Résolution n° 59, «Directives relatives à la signalisation
et au balisage des voies navigables»

Amendements à la résolution n° 59

Note du secrétariat

II. Amendements que la Commission internationale du bassin de la Save propose d'apporter à la résolution n° 59

Figure 2

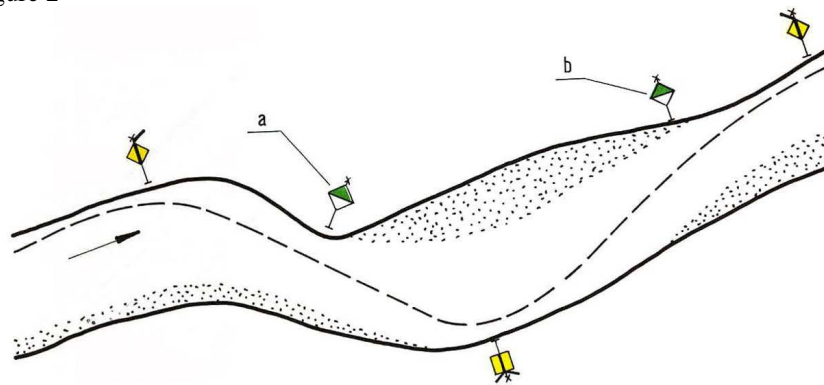
4.2.1.5 Lorsque la distance entre deux signaux de traversée voisins est supérieure à la visibilité calculée et que la ligne de navigation passe à proximité de la rive, le signal côtier lumineux, qui marque également la position de cette ligne, doit être installé entre les deux signaux de traversée voisins (fig. 2, signal a). Un signal côtier lumineux doit également être installé lorsque le chenal passe à proximité de la rive (fig. 2, signal b).

Figure 3

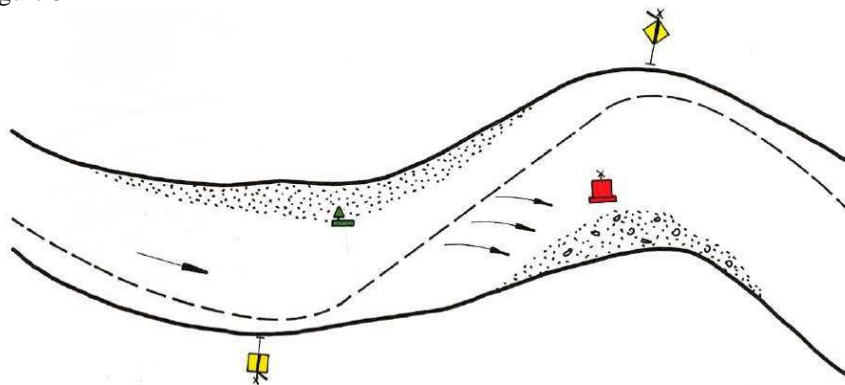
4.2.1.6 Lorsque la direction du courant forme un angle avec le chenal, en cas de fort vent de travers ou en présence d'un phénomène analogue, le chenal peut être balisé au moyen de marques de navigation supplémentaires en fonction des conditions locales (fig. 3).

Figure 4

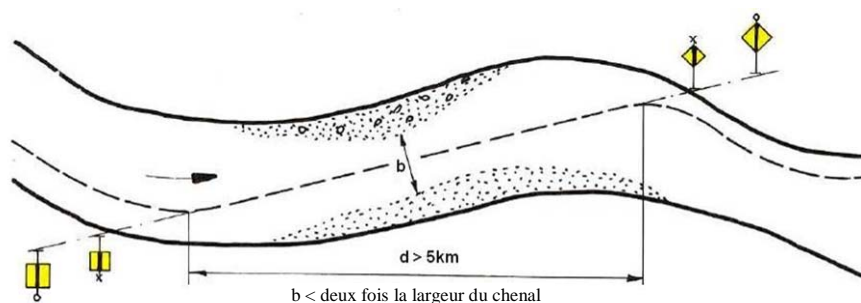
4.2.1.7 Si, dans le cas de traversées plus longues, le chenal croise la partie centrale du cours d'eau ou passe abruptement d'une rive à l'autre, alors deux signaux de traversée peuvent être installés de chaque côté du chenal afin de mieux baliser la traversée, comme il est indiqué à la figure 4.

Il est préférable d'installer deux signaux de traversée de chaque côté du chenal en cas de sections rectilignes d'une longueur supérieure à 5 km, où la largeur navigable est inférieure à deux fois la largeur minimale du chenal prescrite pour le secteur en question. Dans ce cas, et lorsque la configuration de la rive le permet, les signaux de traversée doivent être placés aux deux extrémités de la traversée (fig. 4).

Figure 5

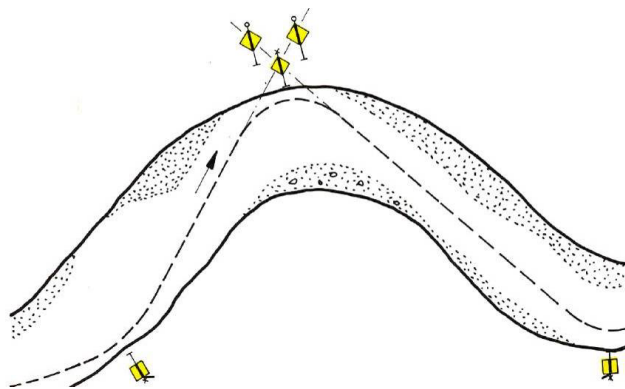
4.2.1.8 Dans les sections où la ligne de navigation retransverse vers la rive opposée immédiatement après une première traversée, trois signaux de traversée (le signal antérieur devrait être composé de deux panneaux) doivent obligatoirement être installés (fig. 5). Dans ce cas, les feux des signaux de traversée postérieurs devraient être dirigés exactement dans l'axe du chenal: l'un vers l'amont, l'autre vers l'aval.

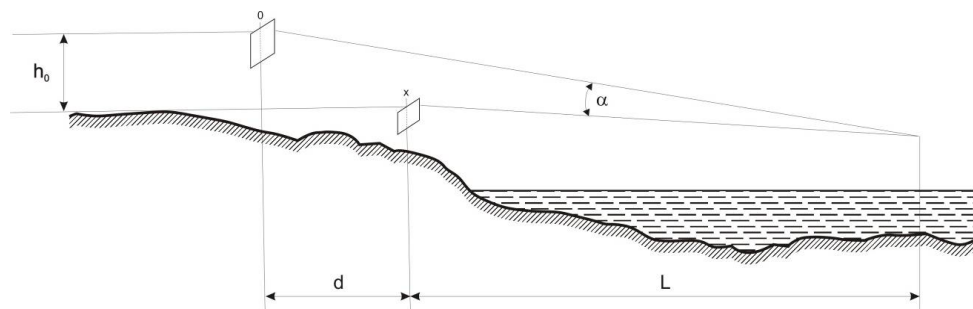
4.1.2.9 Le rapport entre les signaux antérieurs et les signaux postérieurs sur les routes à angle mort d'une longueur inférieure à 4 km est présenté au tableau 3.

Dans le tableau 3, on part en outre de l'hypothèse que le regard de l'observateur se trouve à 5 m au-dessus du niveau de l'eau et que le feu du signal le plus bas (signal antérieur) se trouve à 8 m au-dessus du niveau de l'eau.

Afin que les feux et signaux de traversée puissent être vus correctement de nuit, l'angle visuel α (°) ne doit pas être inférieur à 4°.

Figure 8

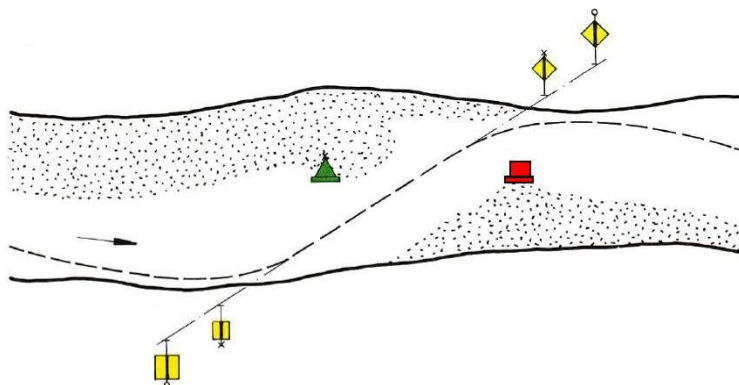
4.3.2 Les autres configurations de hauts-fonds peuvent également être balisées au moyen de signaux de traversée, la largeur de navigation devant être suffisante pour que les bateaux naviguent en ligne droite (fig. 8).

Figure 9

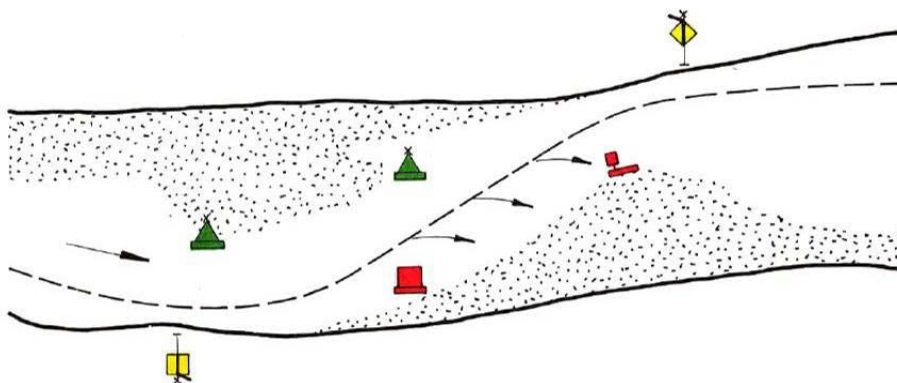
4.3.3 Les chenaux passant sur des hauts-fonds sont généralement balisés au moyen de signaux flottants (fig. 8 et 9).

Figure 10

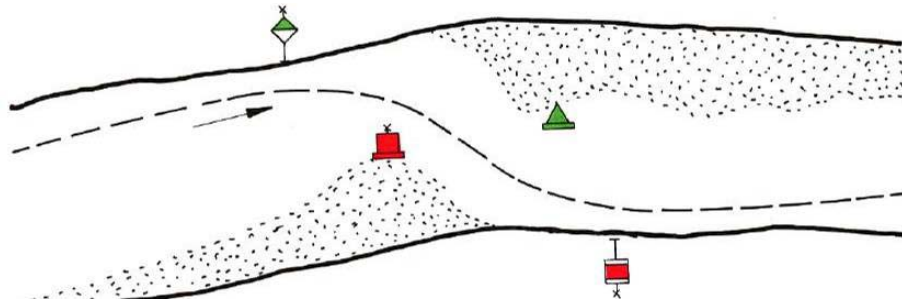
4.3.4 Si le chenal passe, en ligne droite, entre des bancs de sable qui s'avancent profondément dans le lit de la rivière, au moins deux signaux flottants doivent être installés à l'entrée et à la sortie de cette section: le premier au niveau du banc de sable amont, le second au niveau du banc de sable aval (fig. 10).

Figure 11

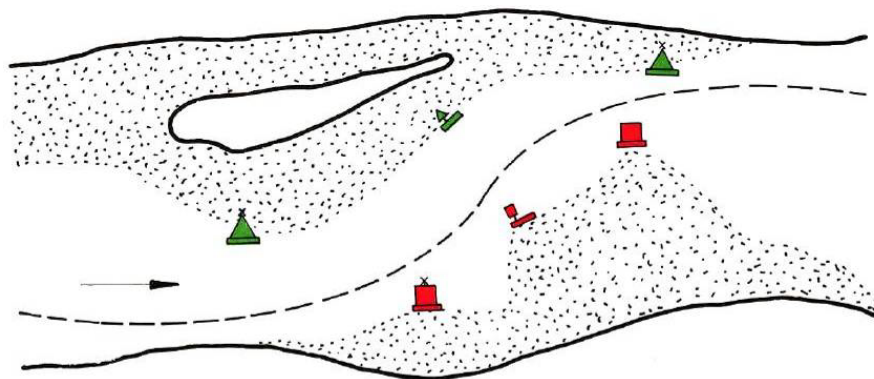
4.3.5 Si le chenal n'est pas rectiligne dans la section située entre les bancs de sable, des signaux flottants supplémentaires doivent être installés (fig. 11).

Figure 12

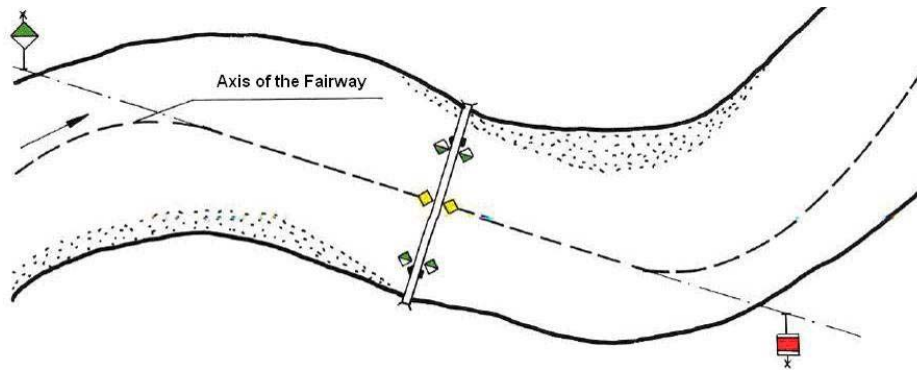
29. Au paragraphe 4.3.1, à la première phrase, *supprimer* «remorqués ou poussés».
30. Après le paragraphe 4.3.5, *ajouter* ce qui suit:
 - 4.4.6 Exemples de positionnement des signaux côtiers ou flottants mentionnés balisant la section à l'approche des ponts:
 - a) Si le pont se trouve dans un coude du cours d'eau, la direction que les bateaux doivent suivre pour passer sous le pont peut être balisée par des signes flottants (B.1, B.2, annexe 8, CEVNI) (fig. 12).

Figure 13

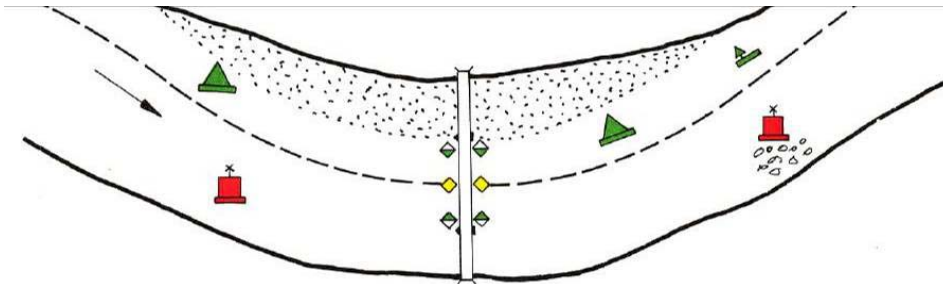
b) Si, lorsque l'inflexion du chenal est particulièrement marquée ou pour d'autres raisons, il n'est pas possible de procéder au balisage susmentionné, des signaux flottants (bouées, etc.), placés de façon que le bateau suive le courant, peuvent être utilisés (fig. 13).

Figure 14

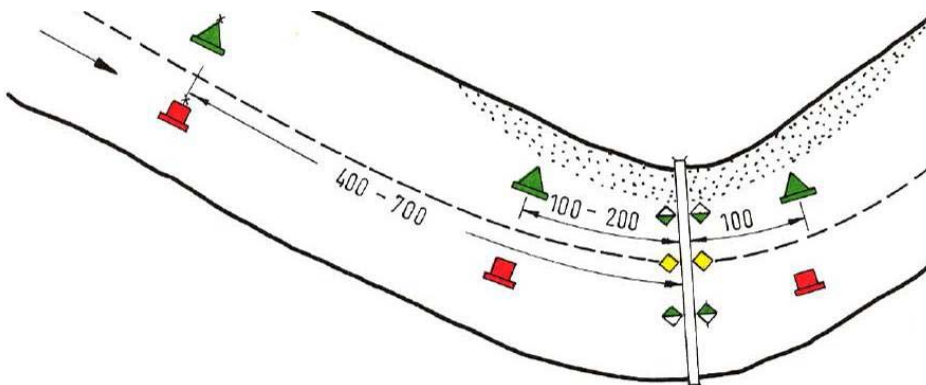
c) Si le pont se trouve sur la section où le courant forme un angle avec le chenal, le balisage peut être effectué au moyen de deux paires de bouées en amont du pont. La paire de bouées à proximité du pont doit être placée à une distance de 100 m à 200 m en amont, l'autre paire, à une distance de 400 m à 700 m en amont. Les bouées les plus éloignées du pont doivent être placées de façon à marquer le courant avec la paire située à proximité du pont. Une autre paire de bouées peut être installée en aval, à une distance de 100 m du pont (fig. 14).
